Bebauungsplan Urdorf II

Deckblatt Nr. 1

Gemeinde Stephansposching

Bebauungsplan „WA Urdorf II“ in Stephansposching

Lageplan (ohne Maßstab)

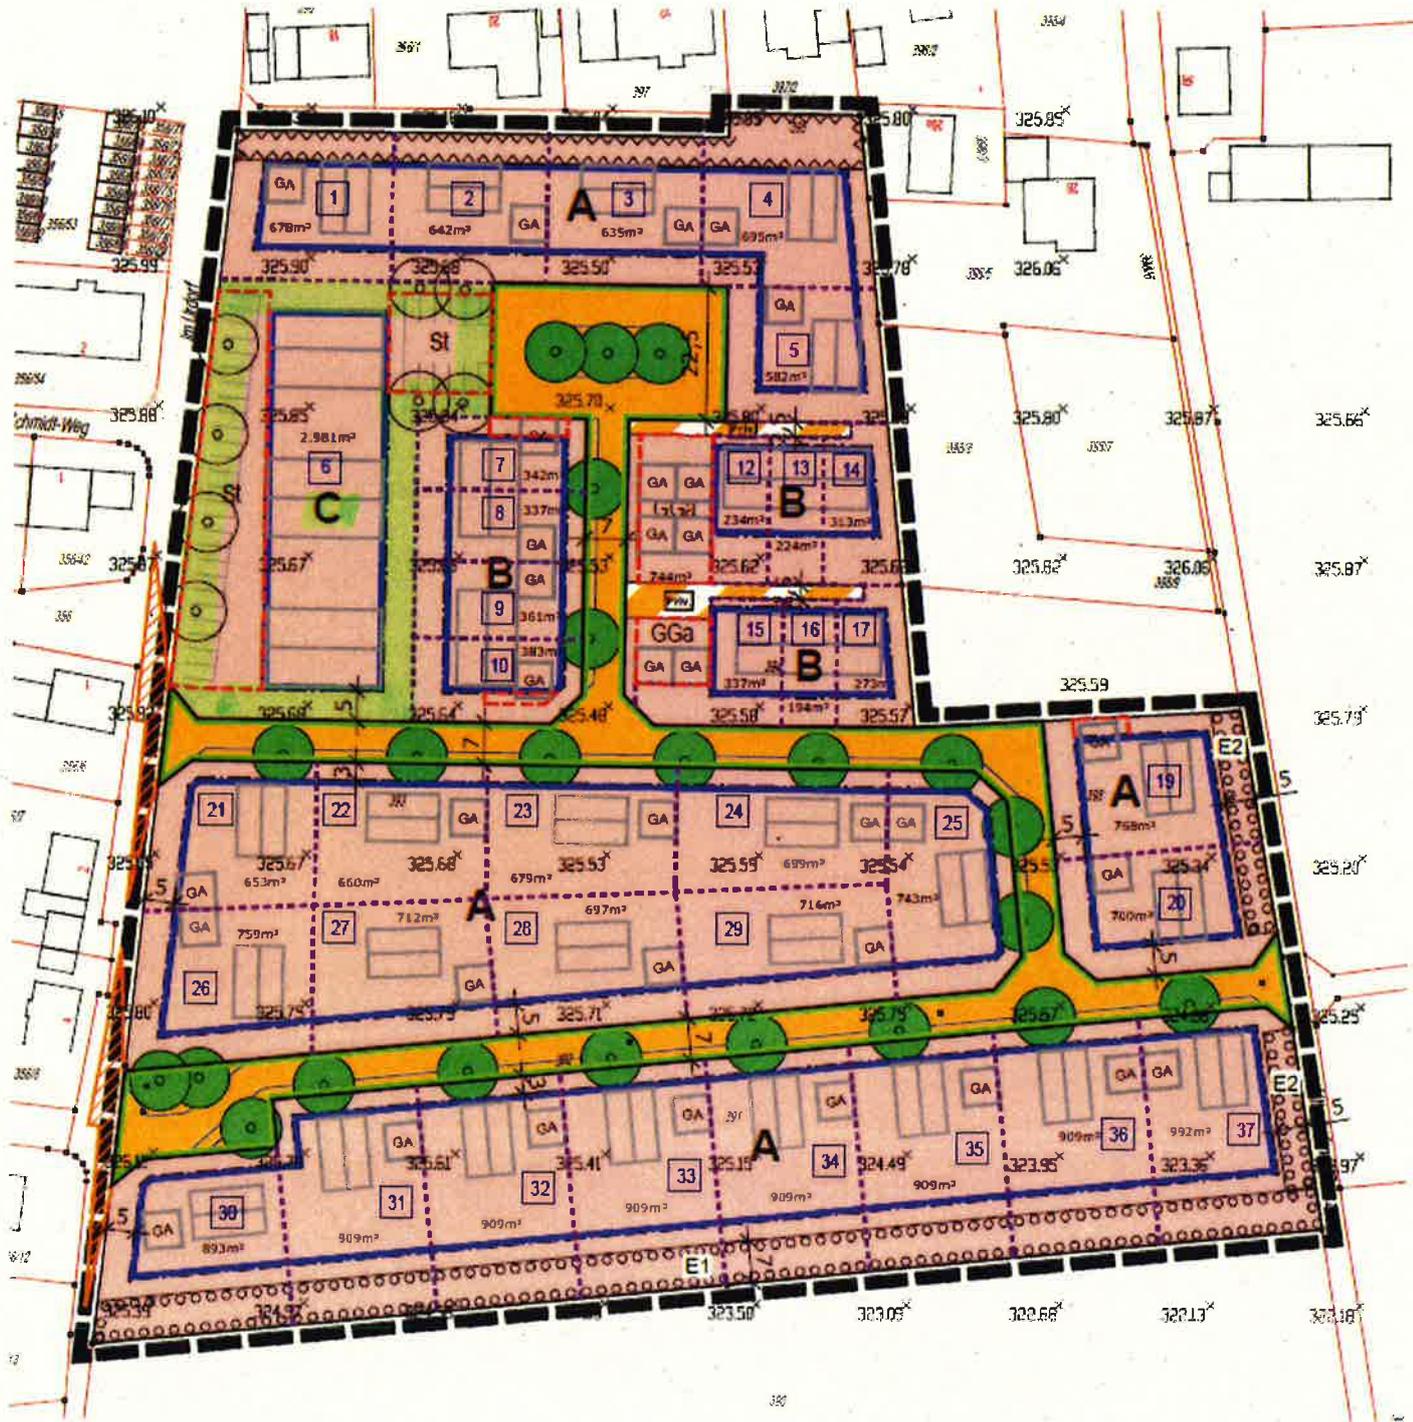
Änderung / Ergänzung *(in Kursivschrift)*

Ziffer II.3.3 Bauweise, Baugrenzen:

St nur Stellplätze ***auch mit Schutzdächern (Carports)***

Ziffer III.1.1.2 Wandhöhe für Hauptgebäude:

Im Bereich C ist eine maximal zulässige traufseitige Wandhöhe mit 6,50 m zugelassen
